## FROU-003b

#### **Cette fiche traite de la partie Frouzins - Seysses.**

Figure 2: Un marquage sur un trottoir existant et des potelets contre les voitures

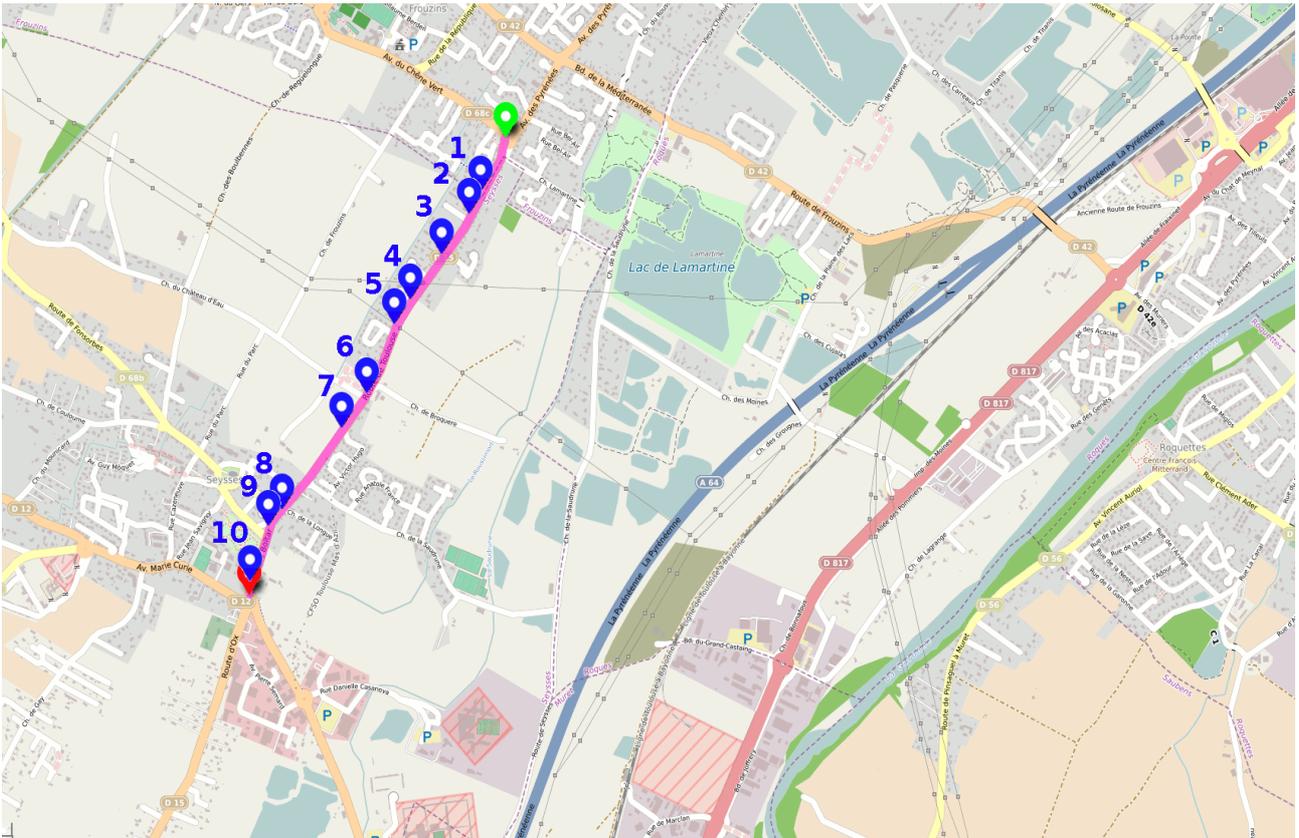
Au lieu d'une piste cyclable pensée pour les déplacements à vélo, on découvre sur les photos un aménagement prévu contre le stationnement des voitures, avec des potelets rigides et sombres, dangereux pour les cyclistes dans des conditions de visibilité réduite (de nuit, sous la pluie...). Ils sont implantés de façon incohérente et le tracé ne permet pas la circulation à double sens de tricycles, remorques et autres vélos un peu larges...

De plus, on voit que l'aménagement se résume à un tracé au sol :

- les différences de niveau liées aux trottoirs existants ne sont même pas effacé,
- la signalisation verticale est inexistante au point que l'on ne sait même pas où se termine cet aménagement.

Figure 3: Toujours des potelets qui diminuent l'emprise et une bordure de trottoir en plein milieu

Figure 4: Des potelets, un marquage et des bordures de trottoir incohérents

Figure 5: Ici, un parking à conteneurs de poubelles

Figure 6: Ici, même plus de marquage, est ce toujours une piste cyclable ?

Figure 7: Aux abords du rond-point, rien ne semble prévu pour les vélos

Il faut repenser cet aménagement dans son ensemble.

Il faut réaliser une piste cyclable double-sens, l'emprise le permet.
